PARERE SU
IMPIANTI DI TRATTAMENTO, RECUPERO E SMALTIMENTO RIFIUTI

OGGETTO: Waste Recycling Spa, Comune di Castelfranco di Sotto (PI) – Parere relativo al progetto relativo all’installazione ed esercizio di un pirogassificatore di rifiuti con recupero energetico nell’impianto di stoccaggio e trattamento rifiuti, nell’ambito della procedura di Autorizzazione Unica per impianti di smaltimento e di recupero rifiuti di cui all’art. 208 del D. Lgs. 152/06

Contributo istruttorio ai sensi dell’ art. 208 del D. Lgs. 152/06.

Figura 1: in blu il tracciato delle linea n. 586 nella zona al confine tra Castelfranco di Sotto e Santa Croce sull'Arno. Evidenziato in marrone il tratto disattivato e con il cerchio celeste la zona d'intervento.

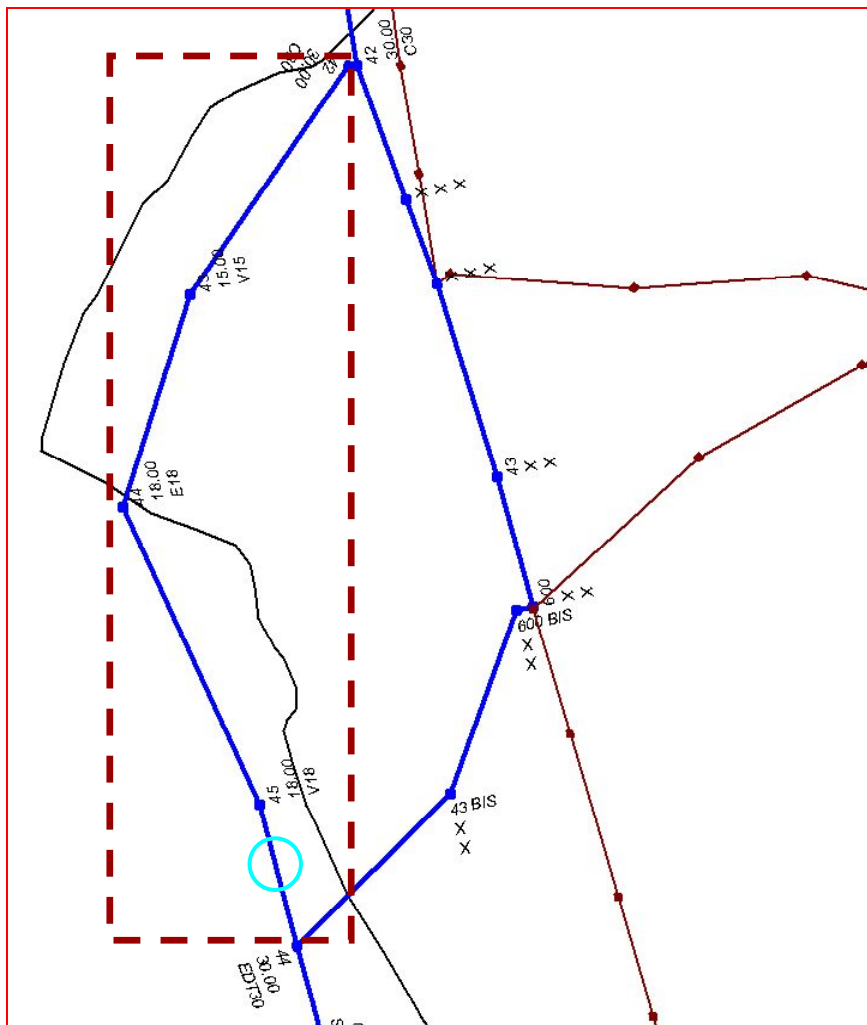
Per quanto riguarda la parte relativa ai Campi elettromagnetici a bassa frequenza, il nuovo impianto di pirogassificazione dei rifiuti verrà a trovarsi in prossimità della campata compresa tra i sostegni nn. 44 e 45 della linea a 132 kV n. 586 “Marginone – Santa Maria a Monte” di proprietà di Terna S.p.A. Tale campata fa parte del tratto (lato ovest) di 4 campate della linea che non è attivo (vedi Figura 1 e 2). A causa di una frana, infatti, fu costruito da ENEL Distribuzione S.p.A. (all’epoca proprietaria della linea) un tratto in variante tuttora in funzione. Tuttavia, anche se il tratto di linea non è attiva, il gestore ne considera sempre il vincolo all’edificazione, fino a quando tale tratto non verrà demolito.

Secondo quanto previsto dal D.M. 29/05/2008 la D.P.A. associata a questo tratto di linea è pari a 21.5 m dall’asse della linea.

A seguito di quanto previsto dalla Determina della Provincia di Pisa n. 2866 del 01/07/2010 (al punto 7.7a), il proponente ha dichiarato nelle integrazioni presentate in data 16/09/2011, nostro prot. n. 61126, che il luogo dell'impianto (locale "supervisione e controllo") adibito a permanenza prolungata superiore alle 4 ore giornaliere all'interno del nuovo impianto è ad una distanza dall'asse della linea pari a 24.5 m. Pertanto **l'intervento in progetto è conforme a quanto previsto dal D.P.C.M. 08/07/2003 e dal D.M. 29/05/2008.**
